81208015 – Adaptación TC en cocinas TR/TT/TB 600 VR03

Los modelos TR/TT/TB 600 VR03 pueden montar touch controls de dos proveedores distintos. La presente nota técnica explica la diferencia entre ambos touch controls y cómo realizar la sustitución de uno por otro.

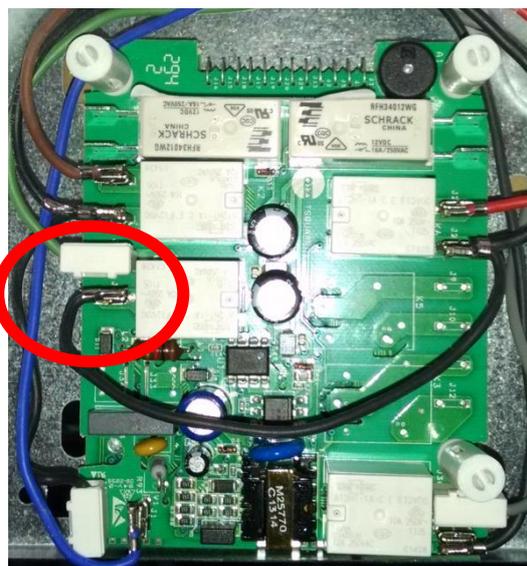
Abajo se muestran los 2 posibles touch control que pueden encontrarse en las cocinas de los modelos indicados. Las diferencias entre ambos son:

- Conexión: el cableado es el mismo en ambas electrónicas a excepción de los terminales indicados en las fotografías, que cambian de posición como se aprecia en las mismas.

- Sujeción: el sistema de anclaje de ambos TCs es incompatible. Para solventar este problema, al solicitar el código 81208015 (TOUCH CONTROL TT/TR/TB 600 VR03), se enviará los códigos que se indican a continuación, con lo que se garantiza que se podrá efectuar la reparación independientemente del touch control que se haya montado en la cocina:

60803091 - TOUCH CONTROL SQUARE INFRA. 4P S/D. CIRC. S/TEMP.

61601182 - TABIQUE SEPARADOR TC SQUARE
